Étude d'impacts sur
l'environnement déposée au
ministère de l'Environnement, de la
Lutte contre les changements
climatiques, de la Faune et des
Parcs – Document de réponses
Partie 1

General Dynamics Produits de défense et de
Systèmes tactiques – Canada (GD-OTS)

ADDENDA 2

**Réponses aux questions et commentaires
pour le projet d'agrandissement de l'usine
de fabrication de matériaux énergétiques
de General Dynamics sur le territoire de
Salaberry-de-Valleyfield**

Figure QC2-1 (a) Domaine de modélisation utilisée dans l'étude de dispersion atmosphérique (limite jaune)¹ et (b) zonage municipal (limite rouge)²

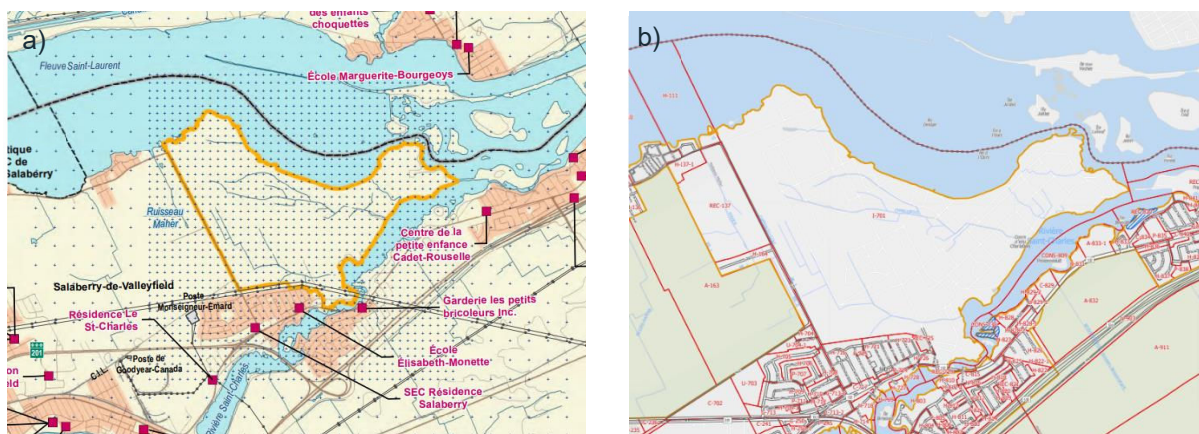
QC2-1 L'étude de dispersion atmosphérique transmise à l'annexe D des réponses à la première série de questions et commentaires utilise une limite qui correspond à la limite des eaux du fleuve (Figure QC2-1, a), ce qui ne correspond pas à ce qu'on retrouve au plan de zonage de la municipalité (Figure QC2-1, b). Cette différence est susceptible d'affecter les concentrations maximales obtenues sur le domaine de modélisation. L'initiateur doit revoir et discuter du respect du RAA eut égard à la limite applicable.

La limite de la zone industrielle utilisée dans l'étude de dispersion provient effectivement du plan d'urbanisme, et non pas du plan de zonage de la municipalité, ce premier étant un guide, sans être réglementé. Par contre, dans ce cas-ci, un agrandissement de la zone industrielle, comme suggéré par le MELCCFP, aurait un impact positif en regard à la concentration maximale calculée pour tous les polluants analysés. Donc, en vertu du Règlement sur l'assainissement de l'atmosphère (RAA), le respect de la norme, ou de l'Article 197, avec une zone plus restreinte, garantie que la conclusion de l'étude de modélisation demeurera valide en utilisant une zone plus grande.

Figure 2 Position des points de mesures

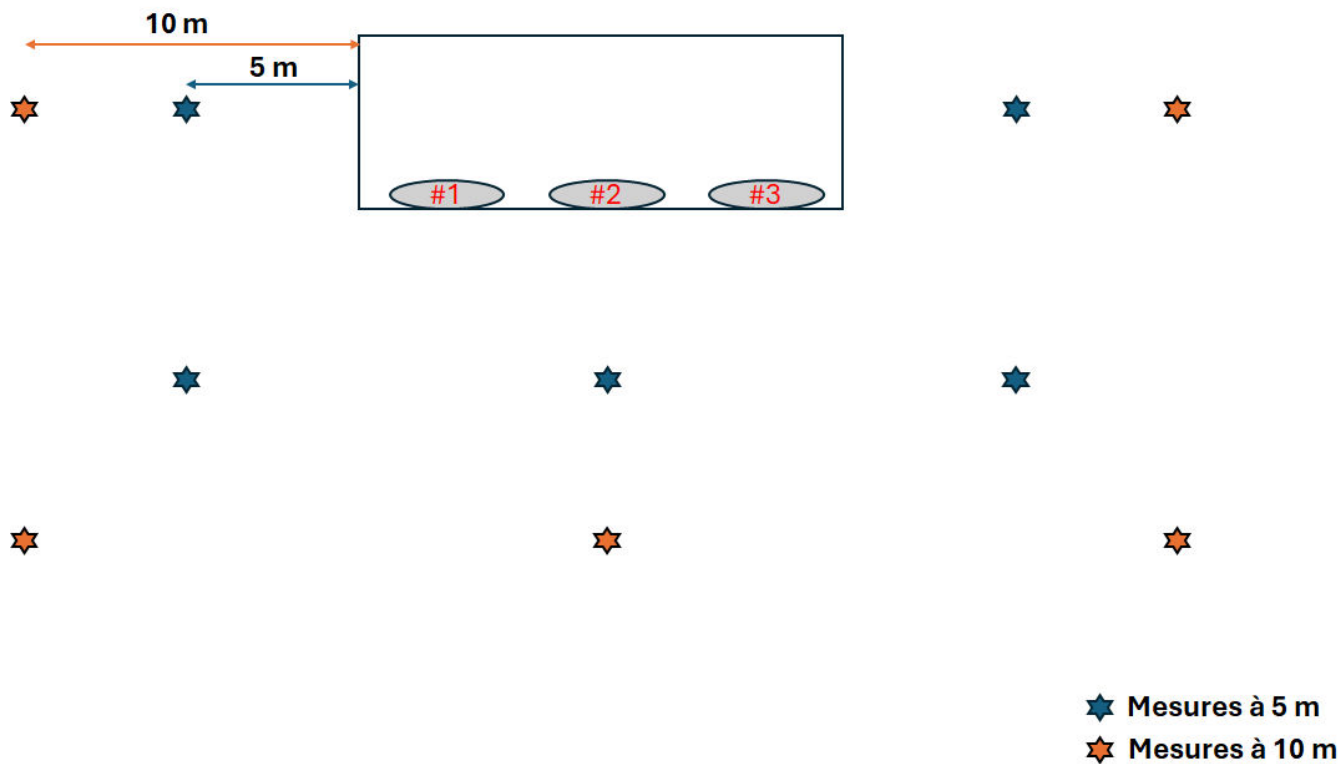
Afin de déterminer les critères applicables dans le secteur du point P1 et de valider les résultats du bruit particulier modélisé, l'initiateur doit dûment justifier la baisse de 5 dB(A) de la puissance des trois ventilateurs observés. Il doit également préciser les normes ISO utilisées et le détail de la méthodologie employée pour établir la puissance acoustique des équipements lors des deux campagnes de mesure (4 avril 2024 et du 25 juin 2025) pour chacune des sources sonores, et spécifiquement pour la source ID-9. La méthode et la norme utilisées doivent être adéquates pour la taille de la source.

- Cinq (5) mesures à 5 mètres autour de la tour d'eau et à une hauteur d'environ 5 m (hauteur de l'axe des ventilateurs de la tour d'eau).
 - Avec 1 ventilateur en fonction (#3)
 - Avec 2 ventilateurs en fonction (#1 et #2)
 - Avec 3 ventilateurs en fonction (#1, #2 et #3)
- Cinq (5) mesures à 10 m autour de la tour d'eau et à une hauteur d'environ 5 m (hauteur de l'axe des ventilateurs de la tour d'eau).
 - Avec 1 ventilateur en fonction (#3)
 - Avec 2 ventilateurs en fonction (#1 et #2)
 - Avec 3 ventilateurs en fonction (#1, #2 et #3)
- Une (1) mesure à 15 m de la tour d'eau dans l'axe des récepteurs sensibles avec 3 ventilateurs en fonction (#1, #2 et #3).

Afin d'établir la puissance sonore de la tour d'eau, une moyenne logarithmique des cinq (5) points de mesure pour une configuration donnée a été réalisée. Les données à 10 m de la tour d'eau ont notamment été utilisées. Les puissances sonores obtenues sont les suivantes :

- 1 ventilateur en fonction (#3) : $L_w = 102.1 \text{ dB(A)}$
- 2 ventilateurs en fonction (#1 et #2) : $L_w = 102.9 \text{ dB(A)}$
- 3 ventilateurs en fonction (#1, #2 et #3) : $L_w = 105.6 \text{ dB(A)}$

Les mesures montrent que le niveau sonore généré par le ventilateur #3 est très similaire au niveau sonore généré par deux ventilateurs combinés (#1 et #2). Il est supposé que le ventilateur #3, étant le plus utilisé, présente une usure accrue, ce qui expliquerait son niveau sonore plus élevé. Par ailleurs, une recommandation a été formulée à la réponse 28 de la première série de questions dans laquelle il est suggéré d'effectuer un entretien et un balancement des ventilateurs de la tour d'eau, en particulier du ventilateur #3, afin de réduire sa contribution sonore.

Figure QC2-8 Carte 6 de la première série de réponses aux questions présentant les résultats de la modélisation de la formation d'un nuage toxique dû à la rupture totale du réservoir d'acide nitrique (#24)

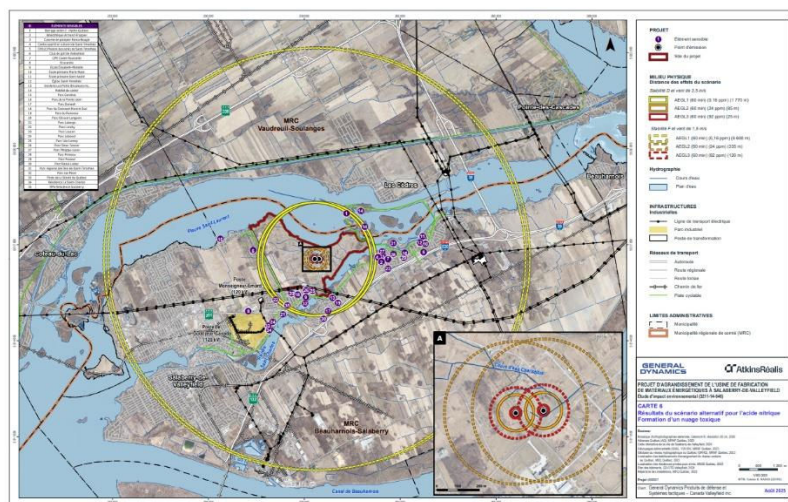
QC2-8 Dans sa réponse à question QC-39, l'initiateur présente les résultats de la modélisation de la formation d'un nuage toxique dû à la rupture totale du réservoir d'acide nitrique (#24) à la carte 6 (voir figure QC2-8 ci-dessous). La carte présente deux points d'origine distincts. L'initiateur doit expliquer ce que représente chacun de ces deux points d'origine dans la modélisation.

Les deux points d'origine sur la carte 6 de l'Addenda 1 représentent le réservoir #24 au bâtiment 780 et les réservoirs #775 A/B au bâtiment 770.

Après vérification, il s'avère finalement que ces réservoirs ne sont pas identiques. En effet, les réservoirs #775 A/B sont beaucoup plus petits que le réservoir #24 (2 400 USG vs 18 000 USG) et ceux-ci sont à double paroi.
